Mesures permanentes pour contrer les inondations de la rivière Lorette, secteur du boulevard Wilfrid-Hamel, Villes de Québec et de L’Ancienne-Lorette

ADDENDA AU RAPPORT D’ÉTUDE D’IMPACT SUR
L’ENVIRONNEMENT DATÉ DE JUIN 2013

Réponses à la deuxième série de questions
et commentaires du MDDELCC

Décembre 2016

Tableau QC-67 Calcul révisé de l'IQBR pour les situations initiale et projetée.

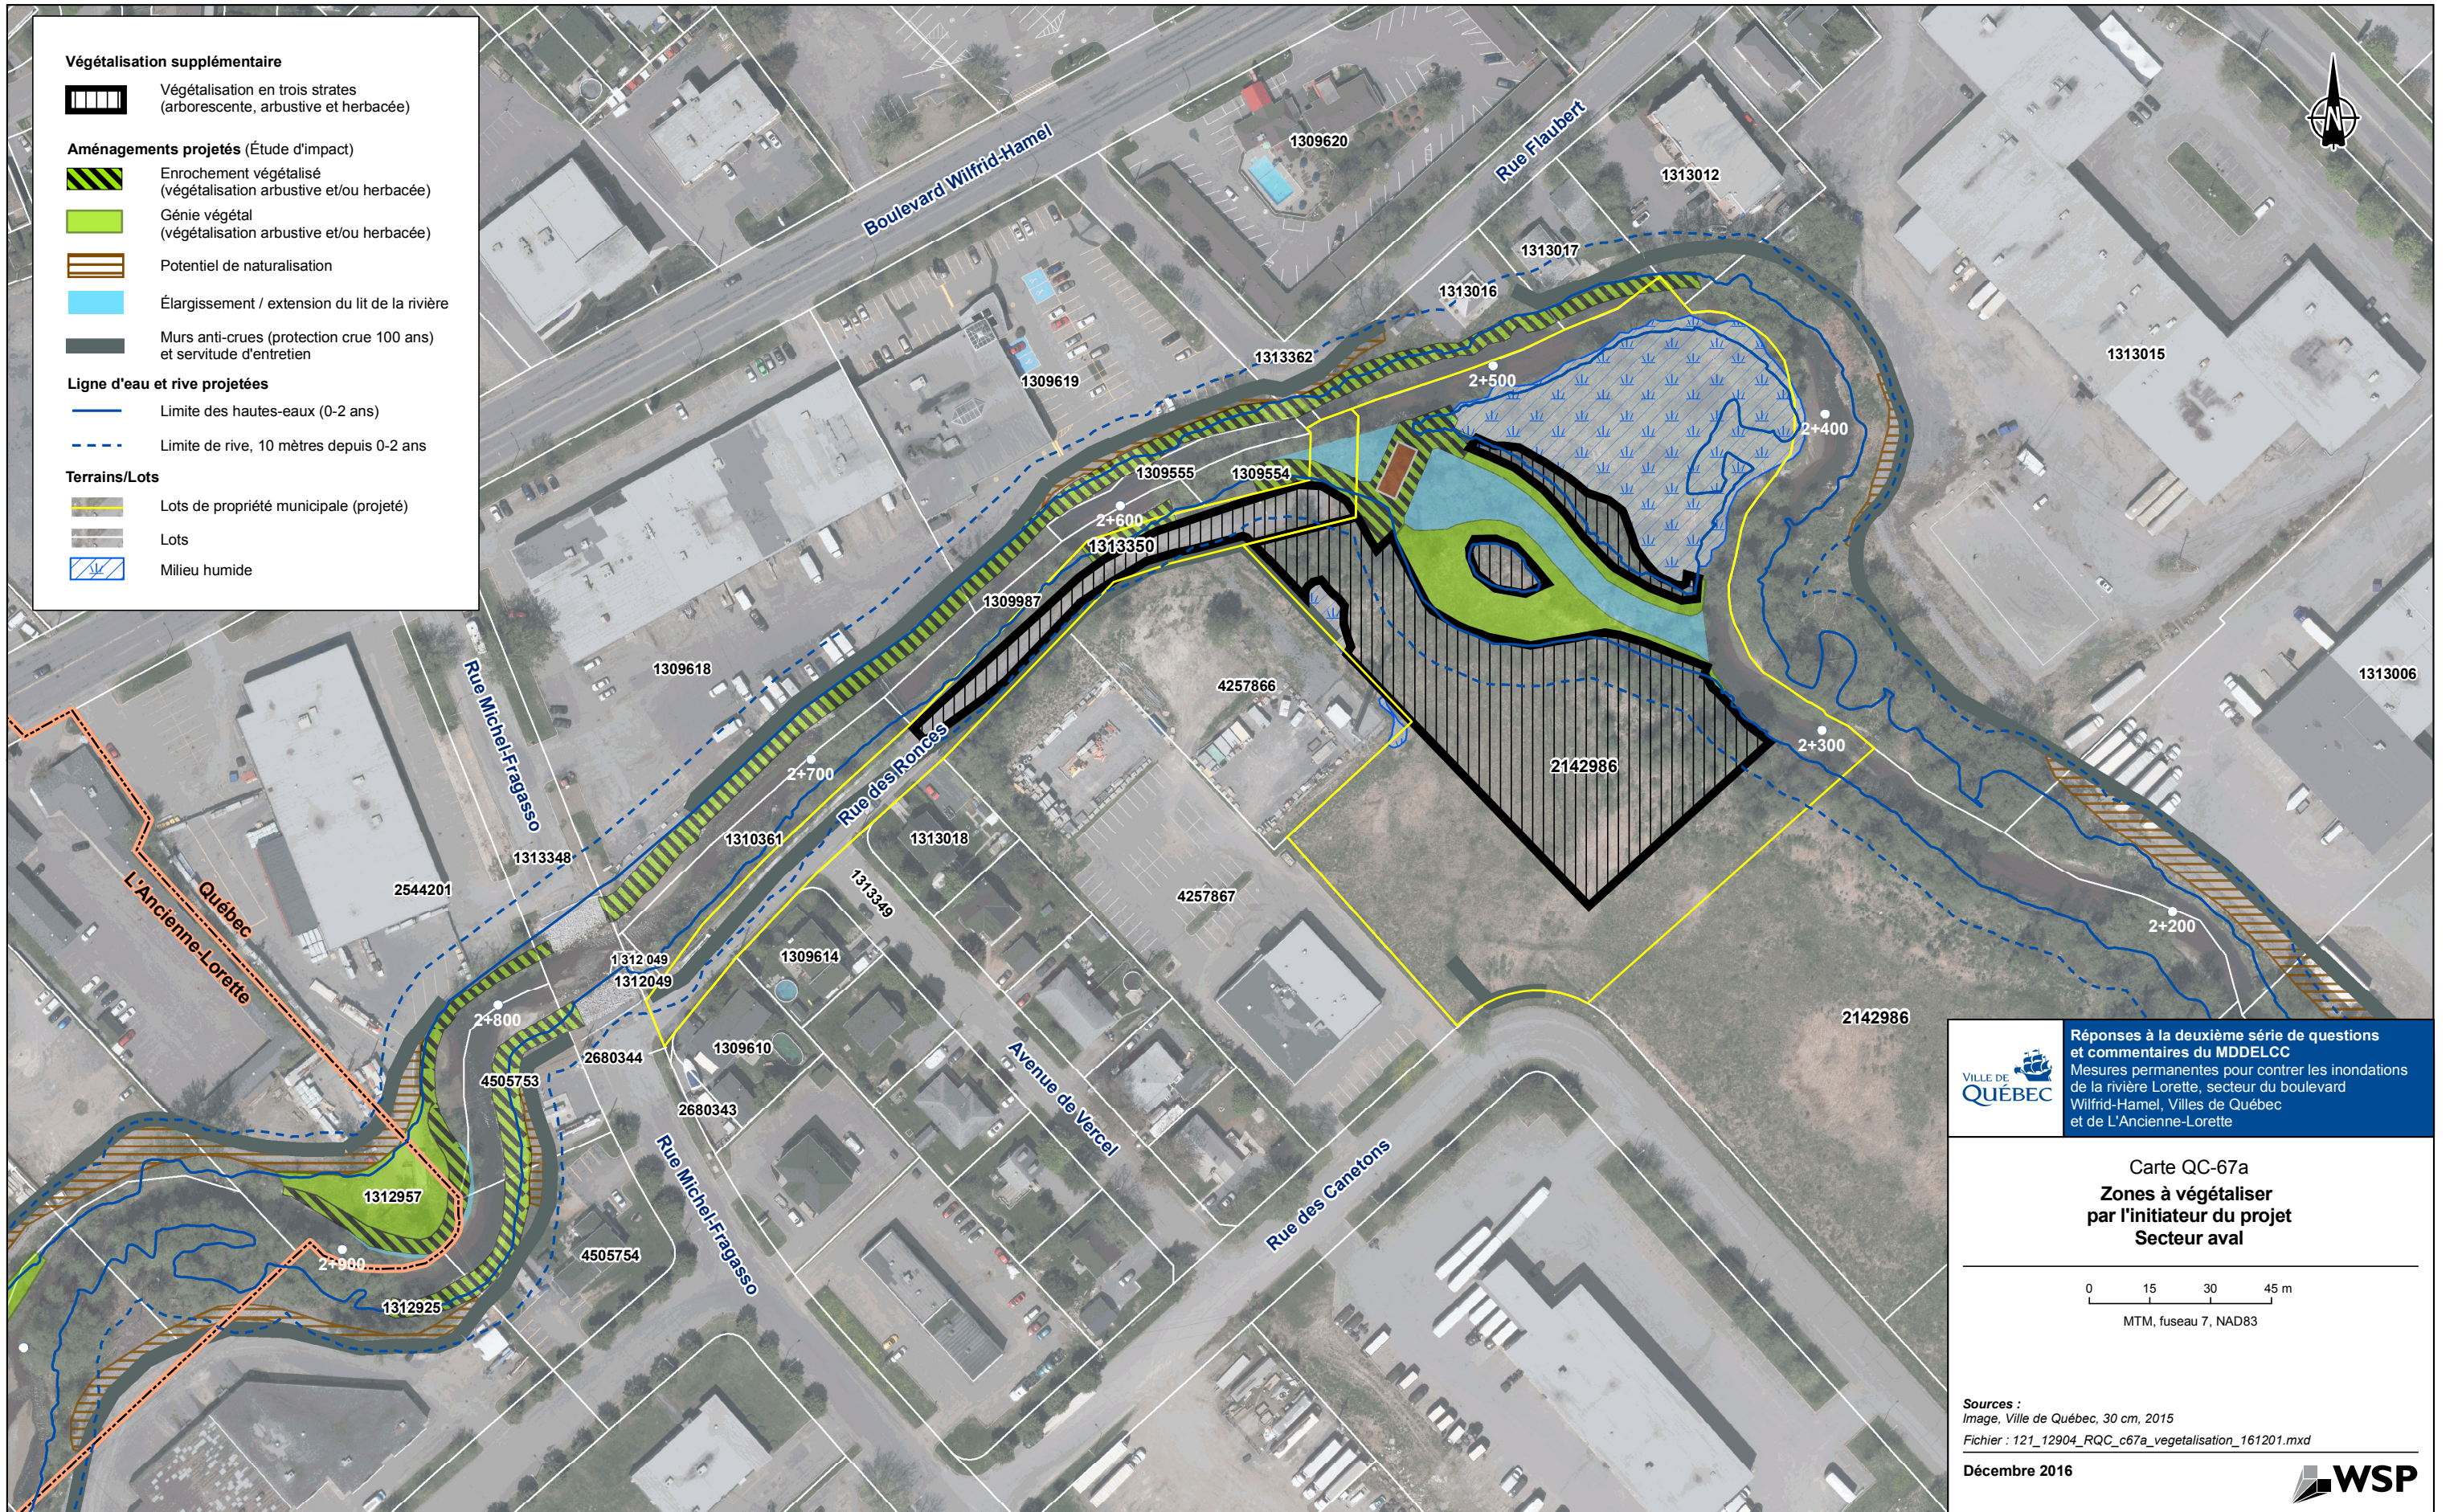
QC-67 Bien que l'initiateur démontre au tableau 6.5 du tome 2 que la superficie totale végétalisée en bordure de la rivière après les travaux est supérieure aux superficies végétalisées avant le projet, la qualité de la bande riveraine sera détériorée puisque des rives recouvertes de forêt seront détruites et les nouveaux types de couvertures du sol qui seront implantés sont des arbustes, des enrochements végétalisés et de la pelouse. Ceci aura pour effet de diminuer la qualité des habitats aquatiques et riverains. L'initiateur doit considérer cet élément lorsqu'il affirme à la section 7.2 *Gains environnementaux* que l'habitat du poisson sera bonifié par les travaux et que l'indice de qualité de la bande riveraine (IQBR) sera amélioré, d'autant plus qu'à la p. 211 (tome 2), il est démontré que l'IQBR passera de 60.4 à 58.0, correspondant à une détérioration. L'initiateur doit évaluer les modifications au projet qui permettraient d'améliorer la qualité des bandes riveraines, notamment en ajoutant de la végétation arborescente en rive.

Comme mentionné dans l'étude d'impact (section 6.3.2.1, tome 2), l'indice de qualité de la bande riveraine (IQBR) en situation projetée ne tient pas compte des superficies qui seront végétalisées par la Ville sur les lots ou les parties de lots qui seront acquis pour permettre la réalisation du projet (voir mesure d'atténuation P13, tome 2). L'initiateur procédera ainsi à la plantation d'arbres en rive (accompagnés de strates arbustives et herbacées) sur une partie des lots 1 310 628, 1 310 629, 1 310 631, 1 313 083, 1 313 085, 1 313 350 et 2 142 986. Les zones visées par ces plantations sont montrées sur les cartes QC-67a et QC-67b.

En considérant qu'un couvert arborescent sera implanté dans ces zones, l'IQBR en situation projetée serait plutôt de 60,8, comparativement à 60,4 pour la situation actuelle. Le tableau QC-67 présente une mise à jour du calcul de l'IQBR en tenant compte de ces superficies.

Fichier : 121_12904_RQC_cQC104-1_zinon_avmur_HMax_161201.mxd

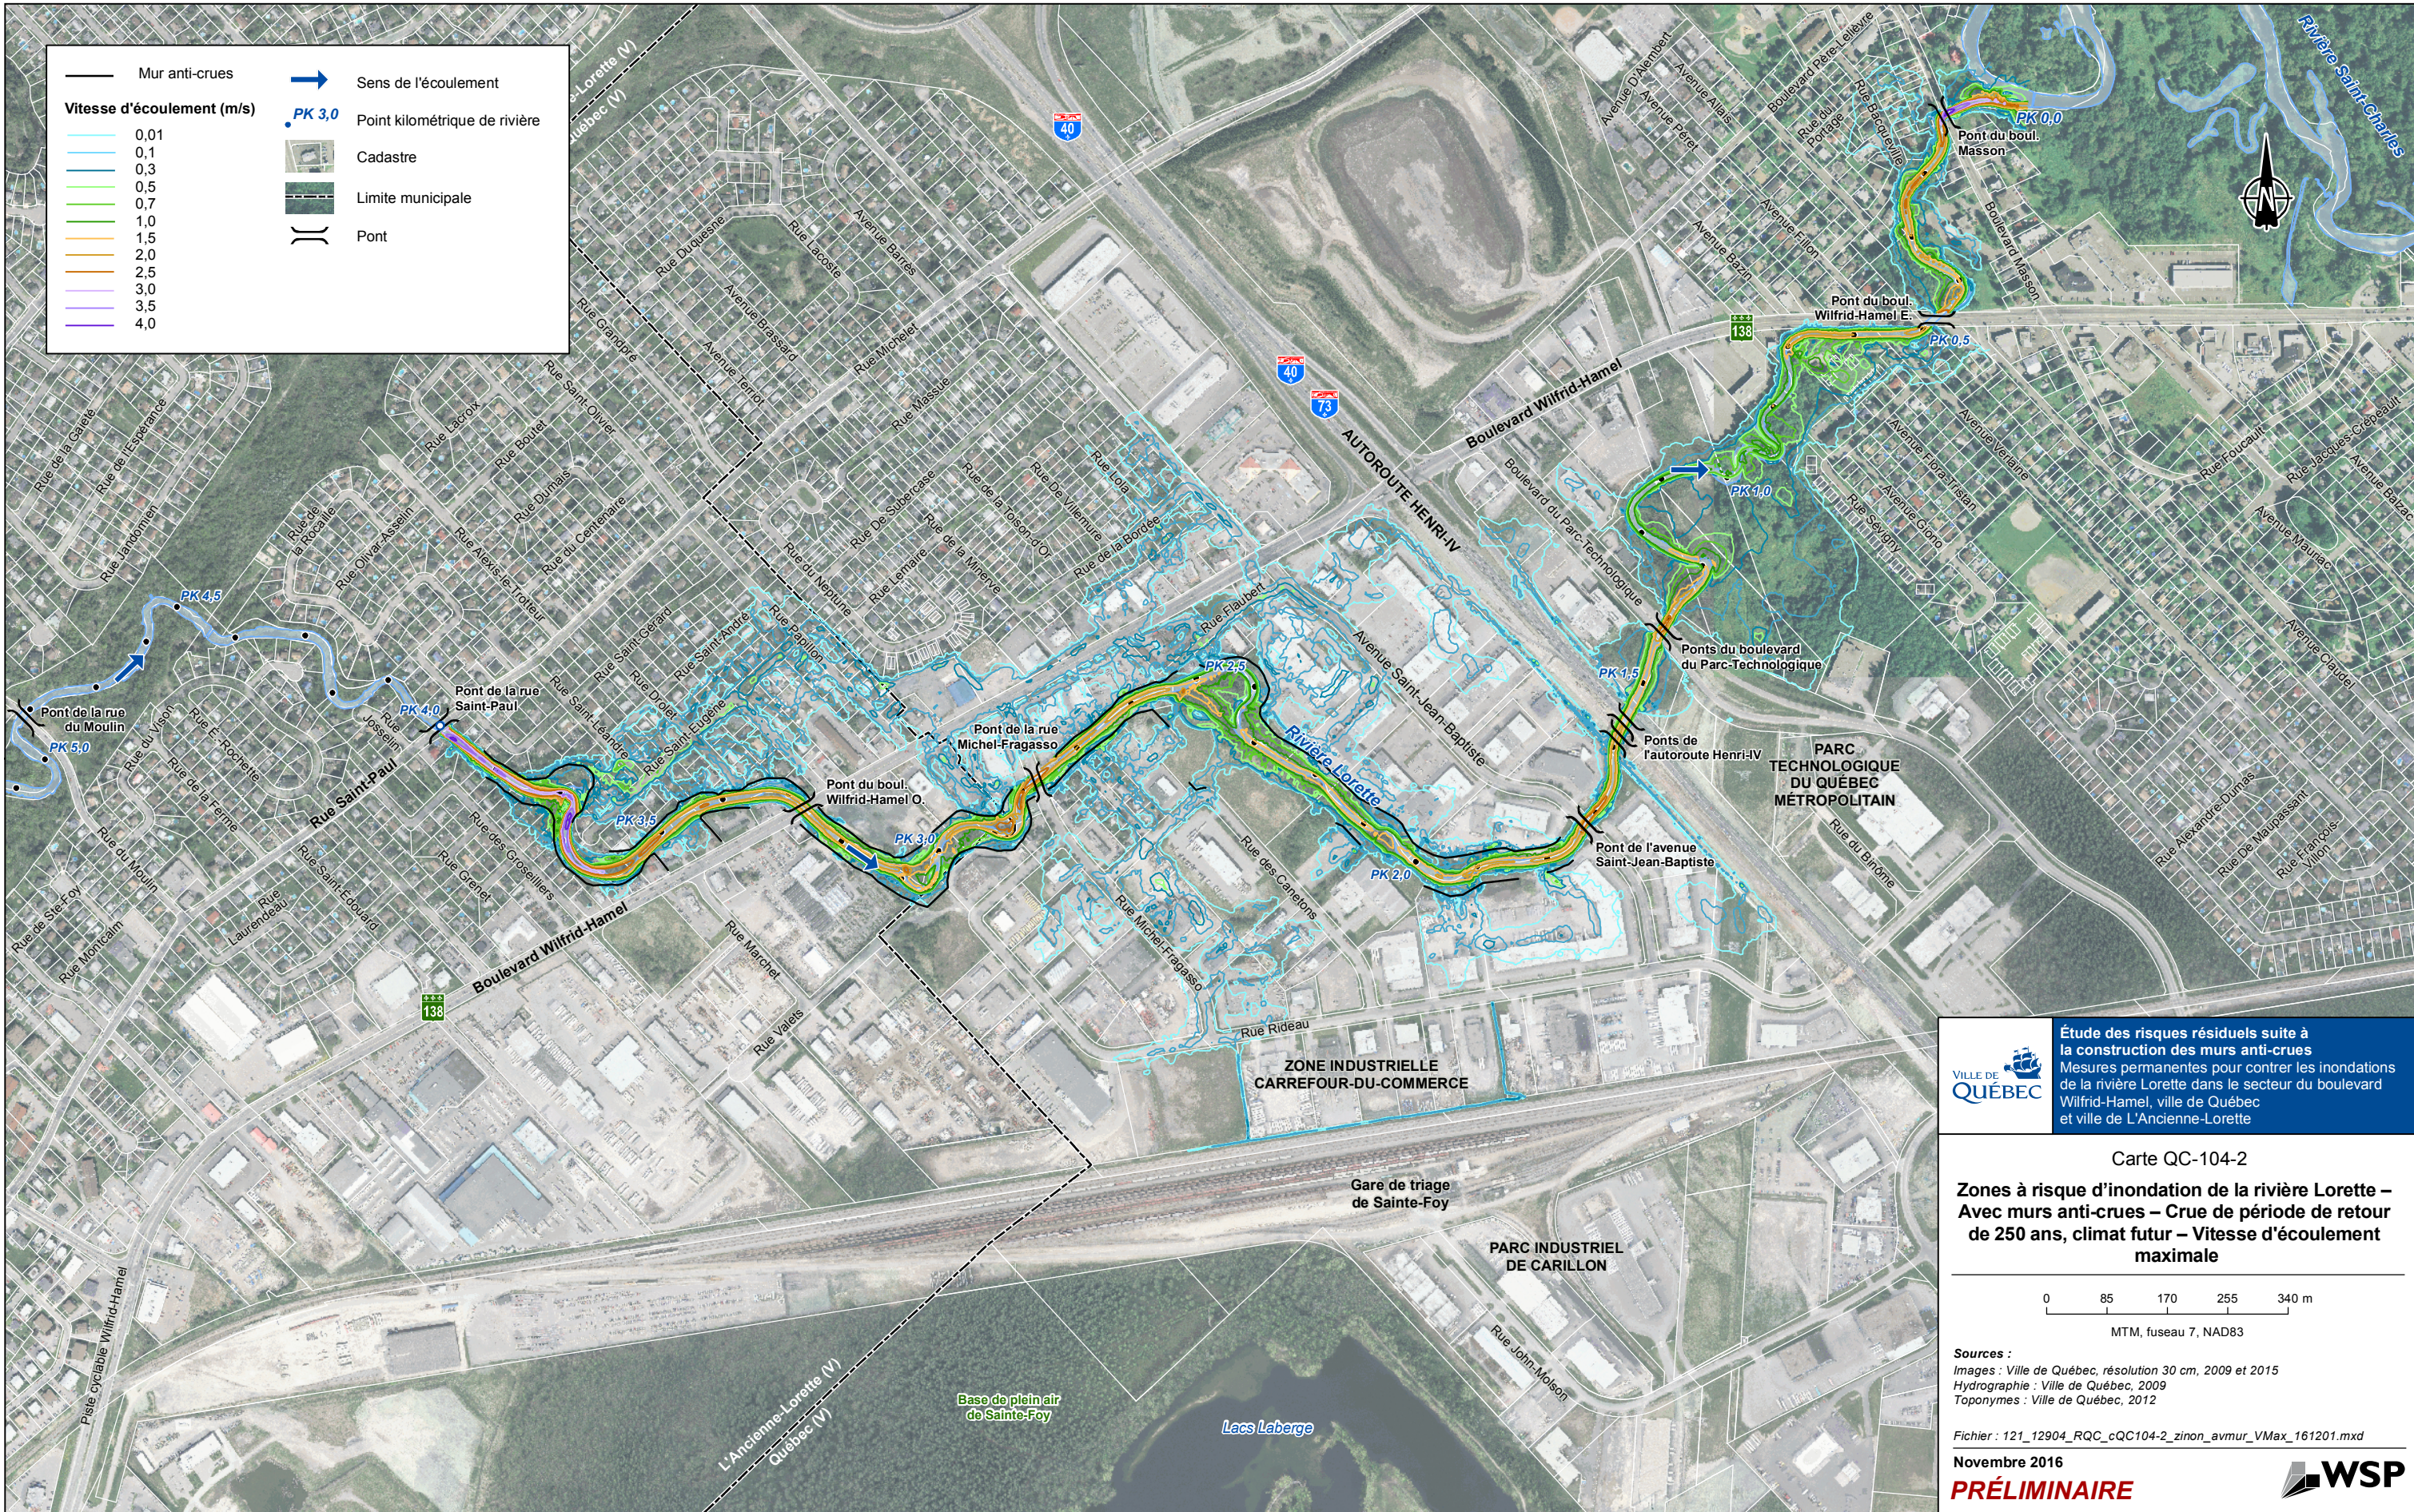
- **expliquer la répartition et l'évolution du risque aux personnes et aux véhicules (en s'appuyant sur les références introduites à la question QC-104 selon l'annexe 1);**
- **s'engager à mettre à jour ces résultats (cartes et explications) et à les déposer sous forme d'une cartographie officielle des zones d'exposition aux risques résiduels à l'étape de l'ingénierie détaillée;**
- **s'engager à mettre à jour ces résultats (et la cartographie officielle) avec les données du projet tel que construit en considérant notamment les phénomènes d'écoulement et d'épuisement de l'eau présente derrière les murs. Cette mise à jour sera transmise au MDDELCC ou au ministère de la Sécurité publique sur demande de ces derniers.**

La réponse à la question QC-104 s'applique aussi intégralement pour la présente question. De plus, l'initiateur a déjà produit une analyse du risque résiduel dans le cadre de l'étude d'impact fournie à l'annexe 5 du tome 2 de l'addenda.
